## Protokoll

**SEBES – Neubau der Trinkwasserleitung Schankegriecht-Nospelt:  
Kombiniertes UVP-Screening/Scoping (EIE-Screening/Scoping combinée)**

Protokoll zum Scopingtermin am 12.10.2022

### 3. Portion commune aux 3 tracés

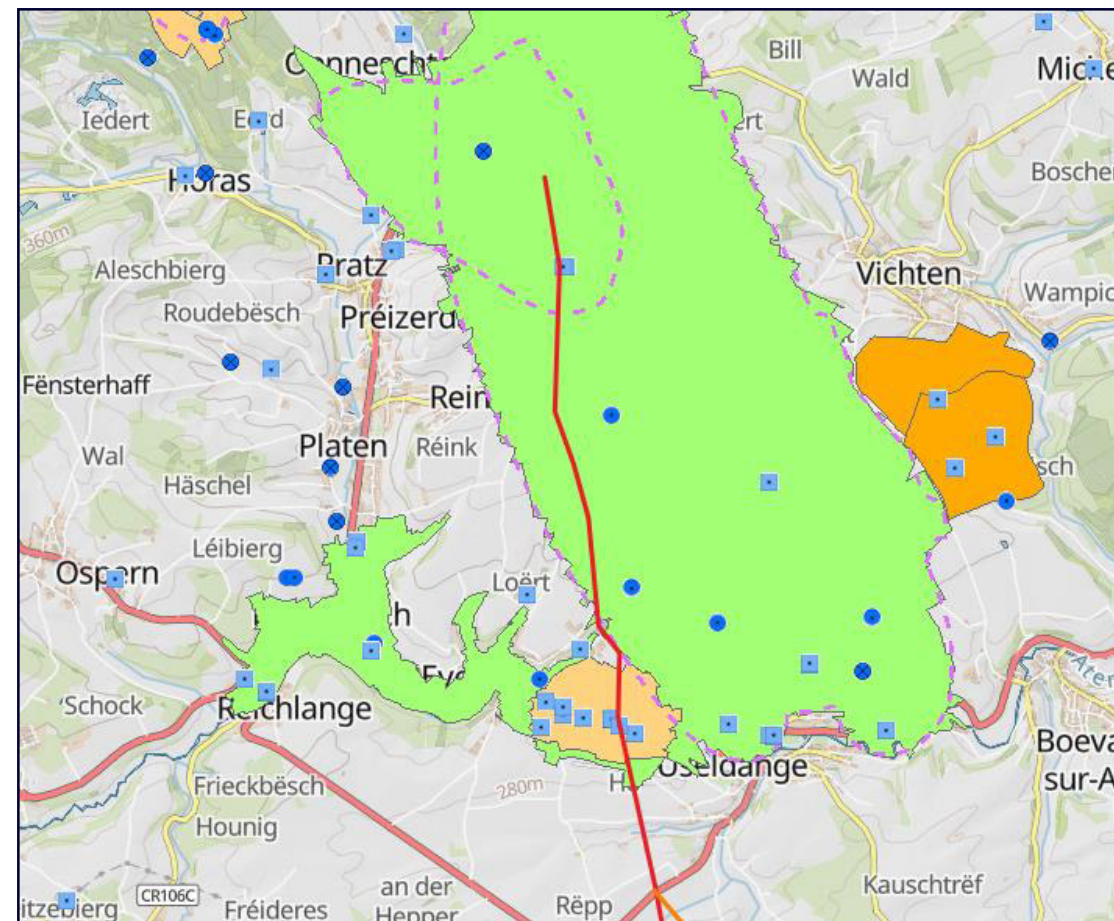
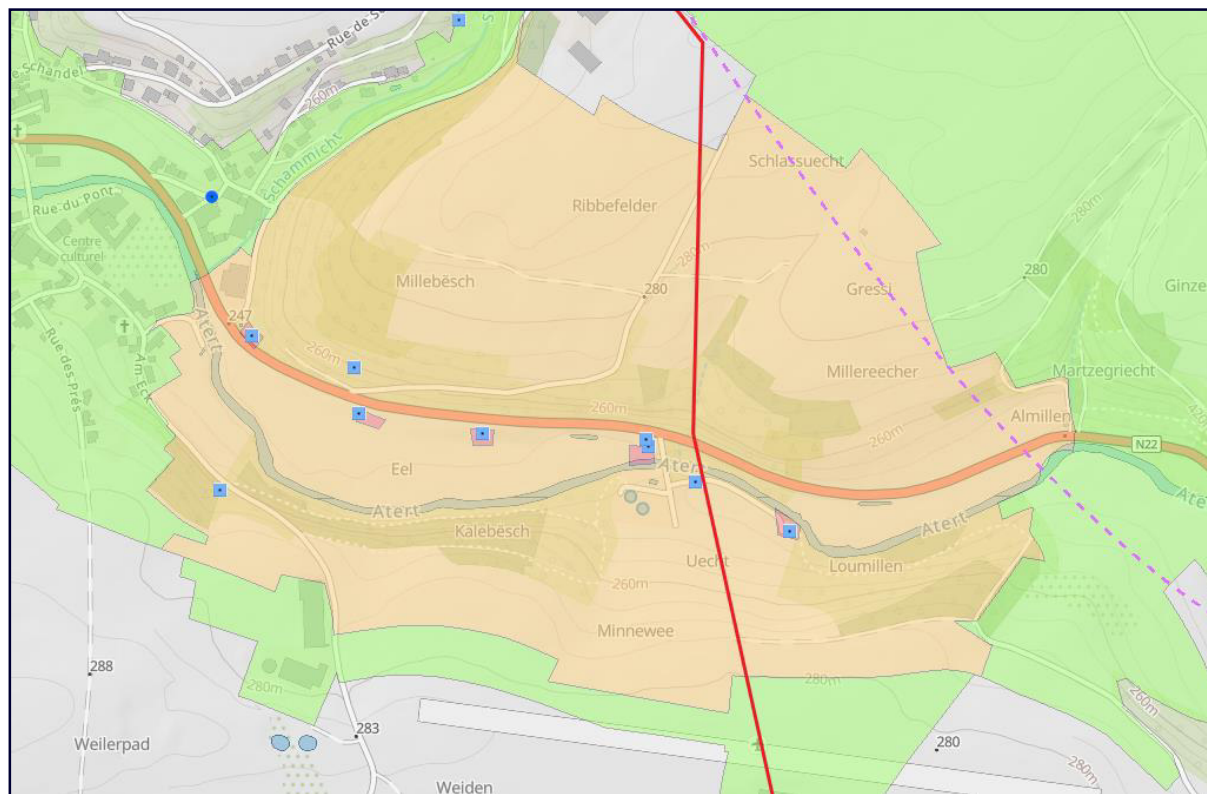
Le tracé traverse la ZPS II du captage d'Everlange, exploité par le SEBES

→ le tracé est proche des forages

#### Conclusion:

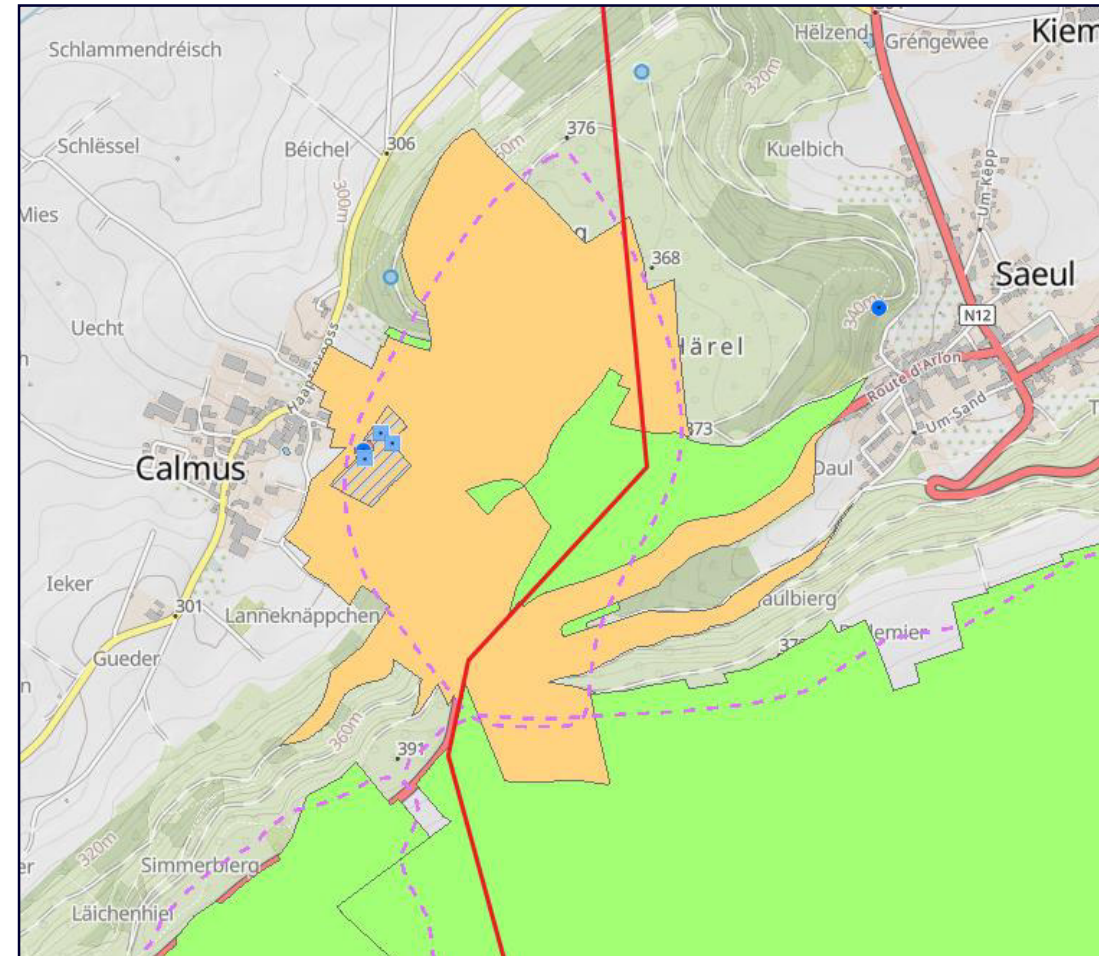
La portion commune aux 3 tracés est à priori faisable et autorisable

## 4. Variante 1 – tracé rouge

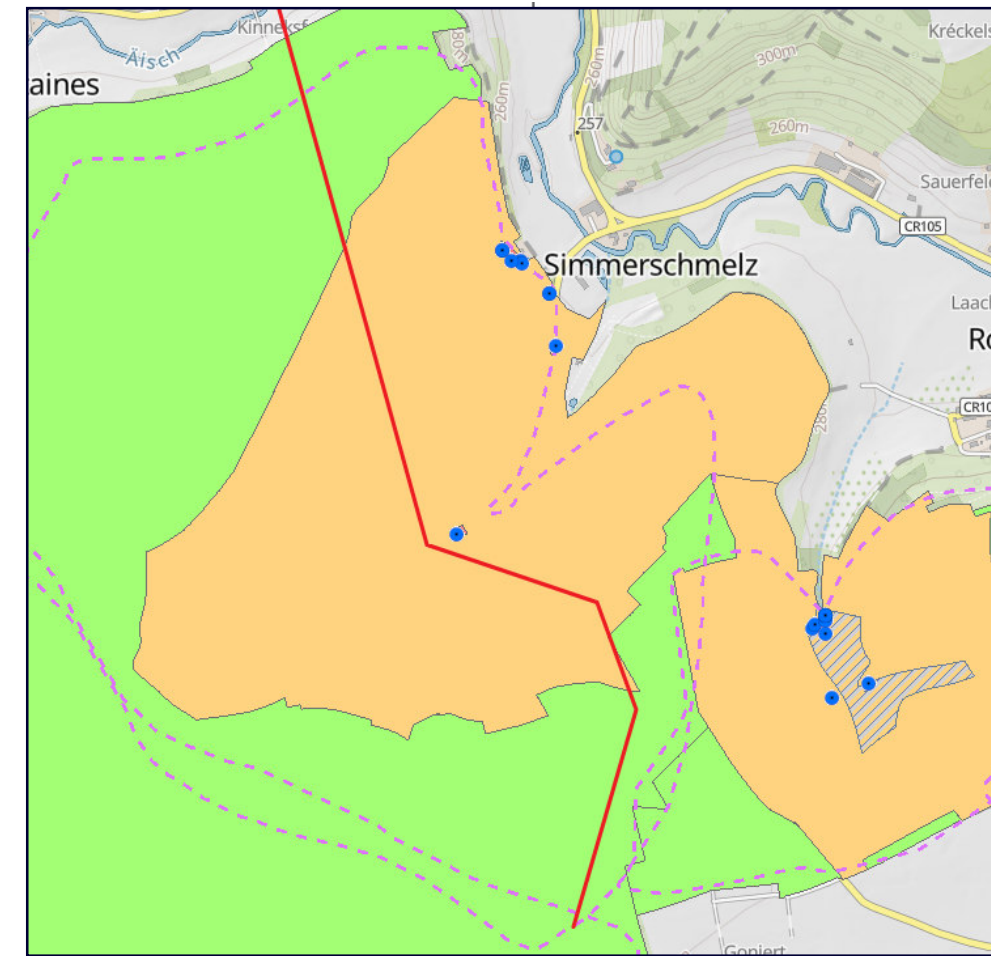
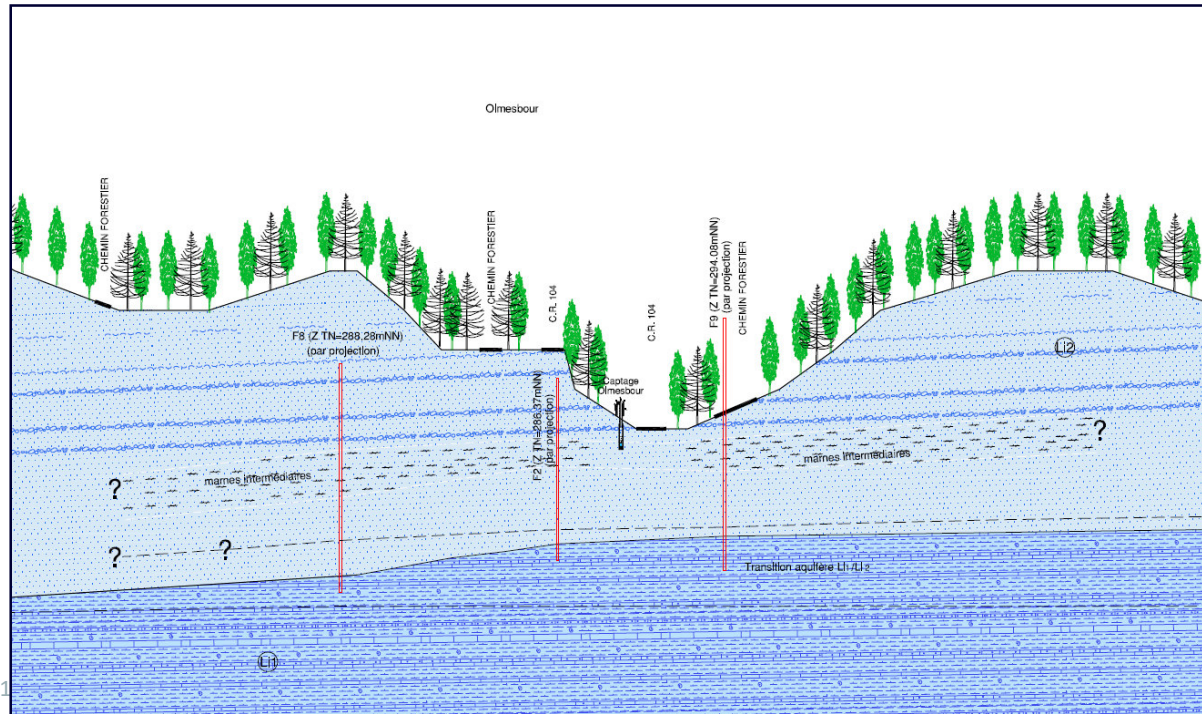
Le tracé traverse la ZPS II et III du captage Olmesbour (SCS-206-32), exploité par le SES. En un endroit, le tracé passe à environ 70 m du captage. Les altitudes entre le tracé à cet endroit et le captage sont similaires.

Niveau nappe: 278 m

### Conclusion:

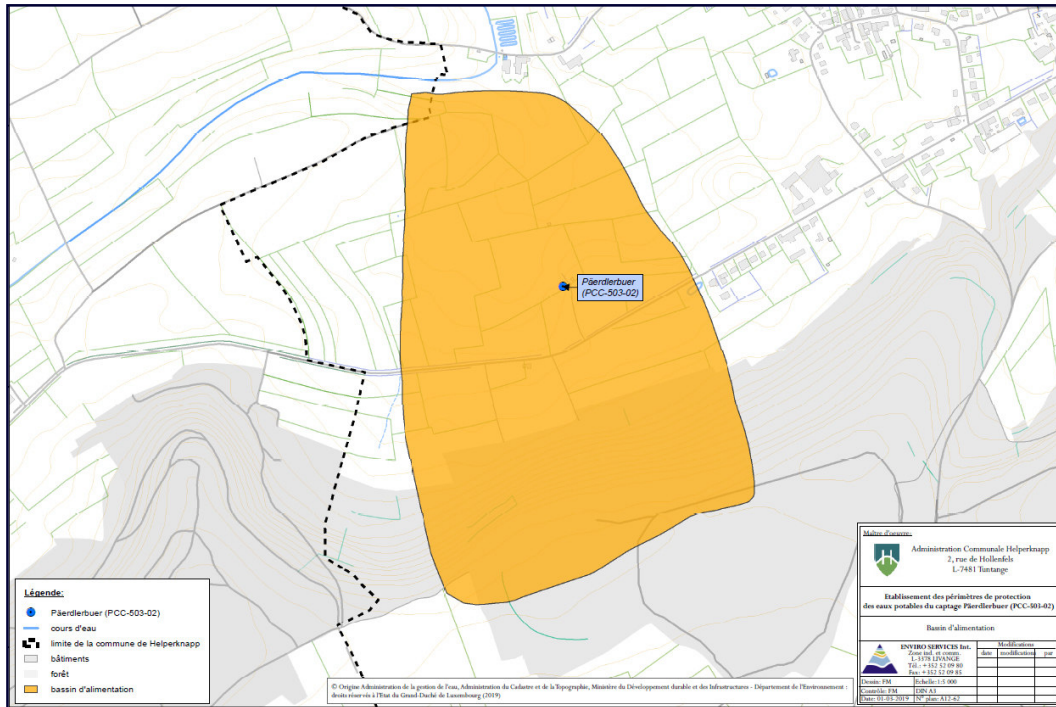
**SAUF** au niveau du tracé qui passe par le captage Olmesbour. Il pourrait y avoir un impact potentiellement élevé sur le captage Omelsbour exploité par le SES. La conduite sera très proche, voir dans la nappe, ce qui est interdit par le règlement grand-ducal de 2013 → **INTERDICTION**

Dans le cas où la variante 1 (rouge) est choisie, une étude complète de l'impact potentiel sur la source Olmesbour devra être réalisée. Une concertation avec le SES devra être réalisée pour fermer la source pendant les travaux. Une alternative autorisable pourrait être de décaler le tracé vers l'est de la source Olmesbour.

## 5. Variante 2 – tracé orange

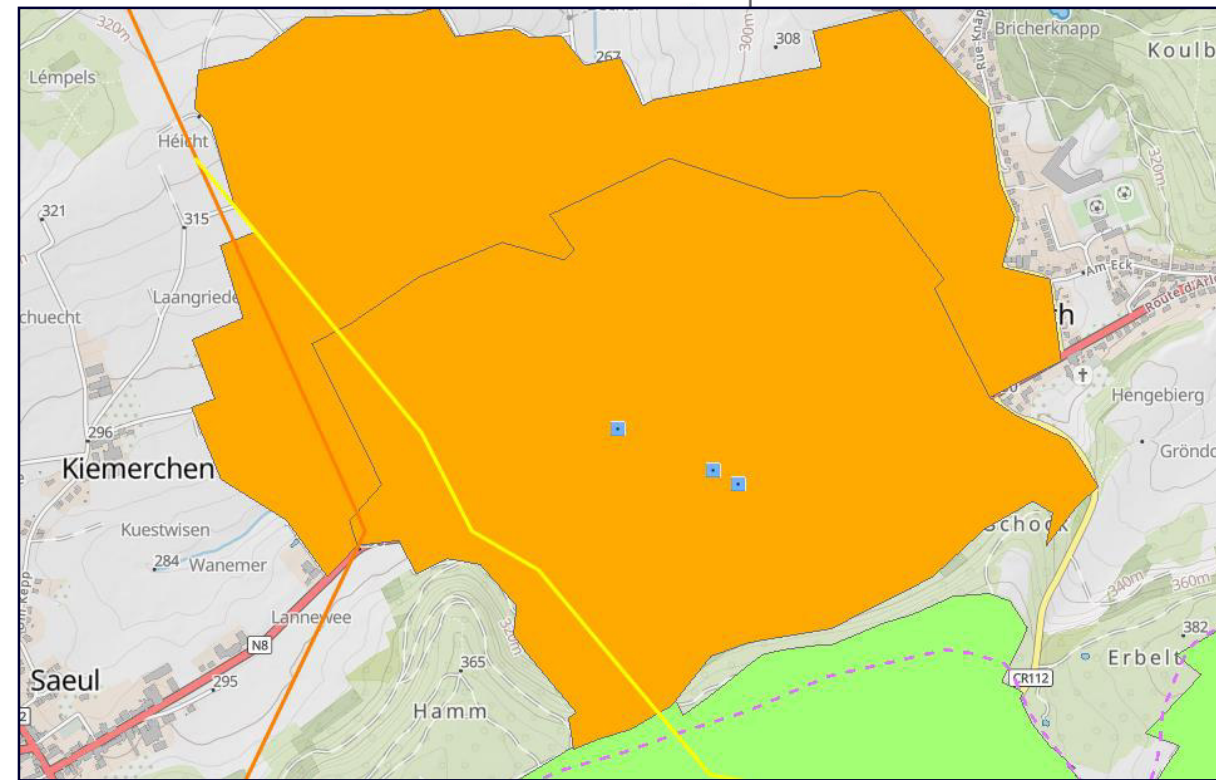
Le tracé traverse la ZPS provisoire du Puits Päerdlerbur (PCC-503-02), exploité par l'AC Helperknapp.

Le puits Päerdlerbur a une profondeur de 6m. Le niveau d'eau dans le puits est de 275 m.

→ On pourrai être à moins de 10 m de la nappe mais délimitation de la ZPS pas encore définitive

## 5. Variante 2 – tracé orange

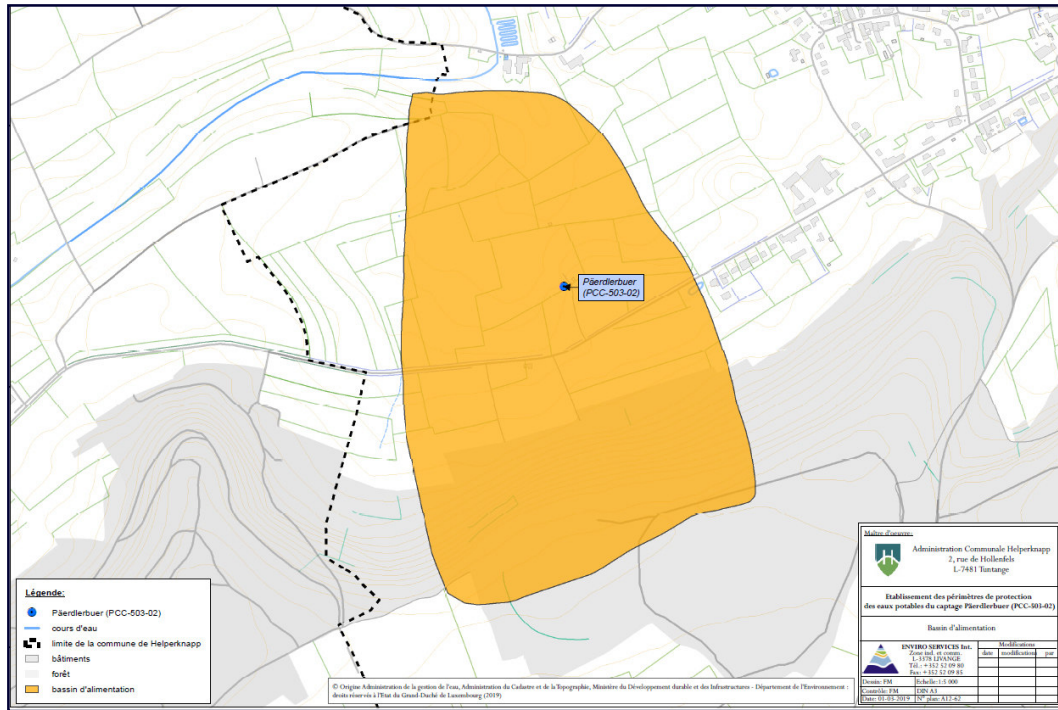
Il faudra prendre des precautions lors des travaux dans la ZPS provisoire du Puits Paerdlerbur.  
Sinon cette variante est à priori autorisable

## 6. Variante 3 – tracé jaune

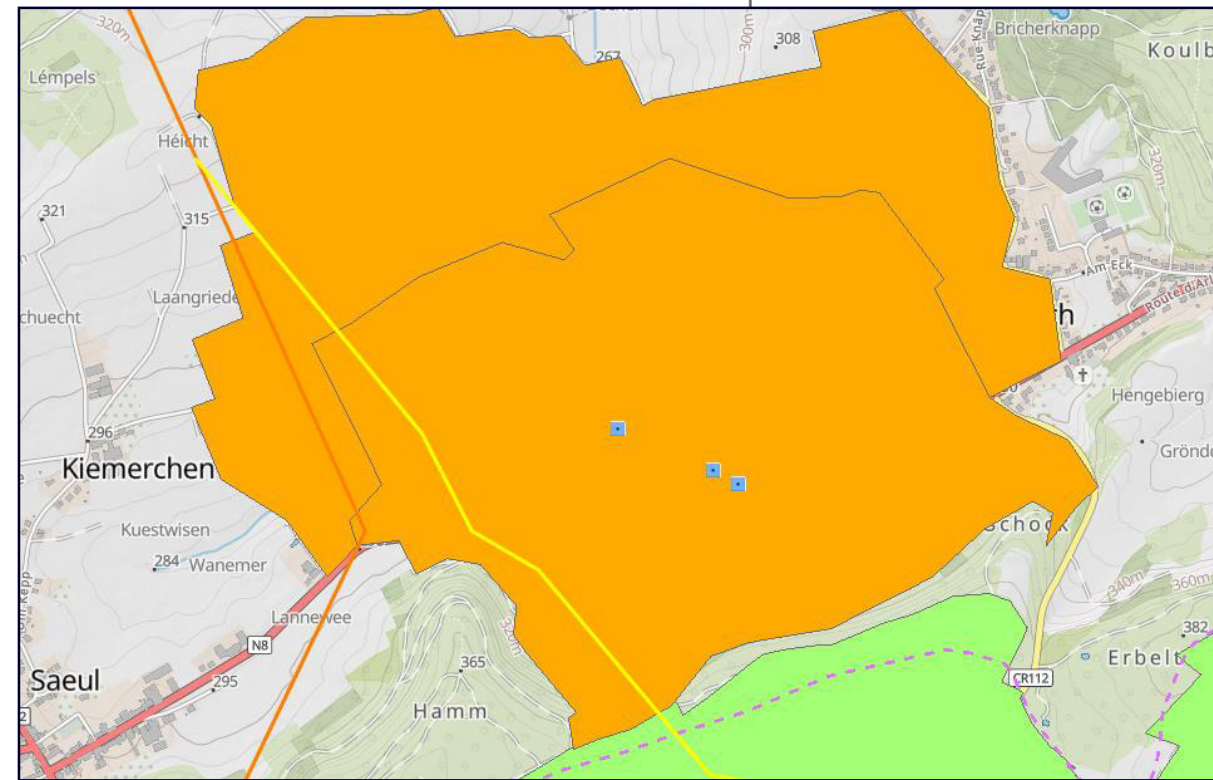
Le tracé traverse la ZPS provisoire du Puits Päerdlerbur (PCC-503-02), exploité par l'AC Helperknapp.

Le puits Päerdlerbur a une profondeur de 6m. Le niveau d'eau dans le puits est de 275 m.

→ Il y aurait peut-être 10 m avec la nappe mais délimitation pas encore définitive
